原 発 本 第 2 0 6 号

2 0 2 0 年 2 月 1 4 日

川内原子力発電所原子炉施設保安規定変更認可申請書の一部補正について

補正の理由

図 34-1 過大温度 ΔT 高及び過大出力 ΔT 高トリップ設定値制限図

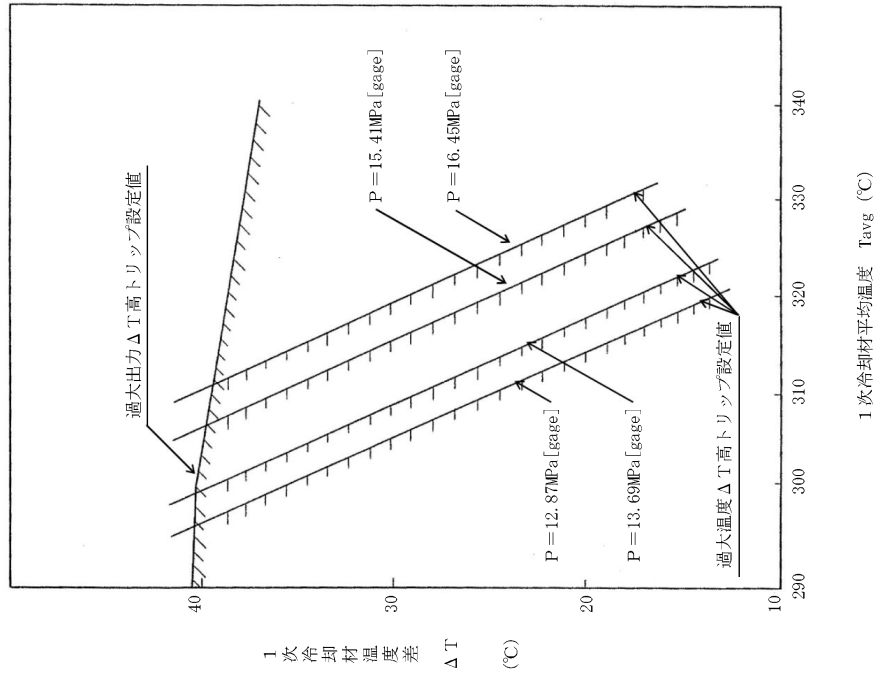
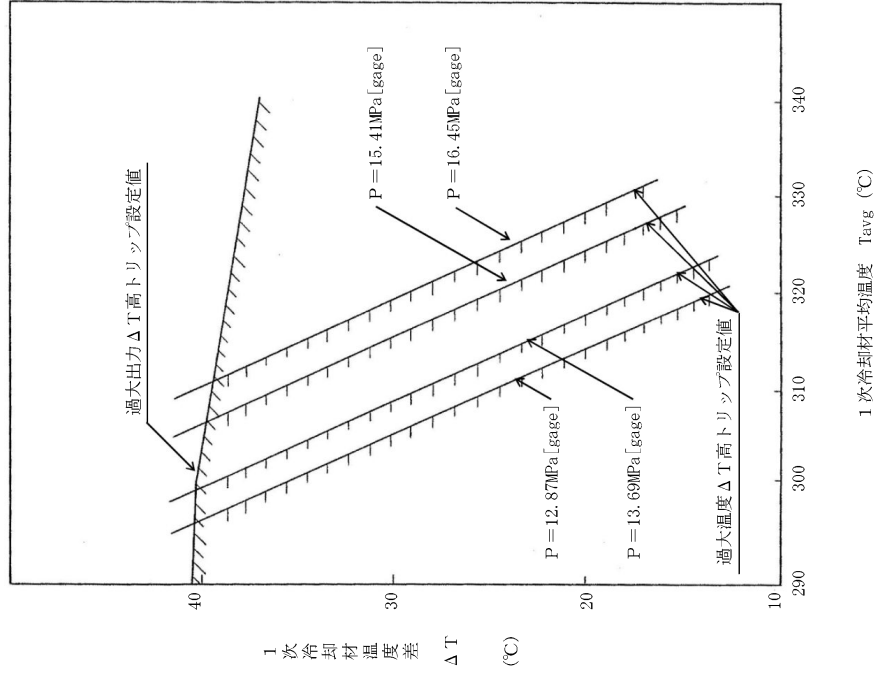
申請書の別添
 (1)内原子力発電所原子炉
 施設保安規定変更前後
 比較表の変更(後欄)
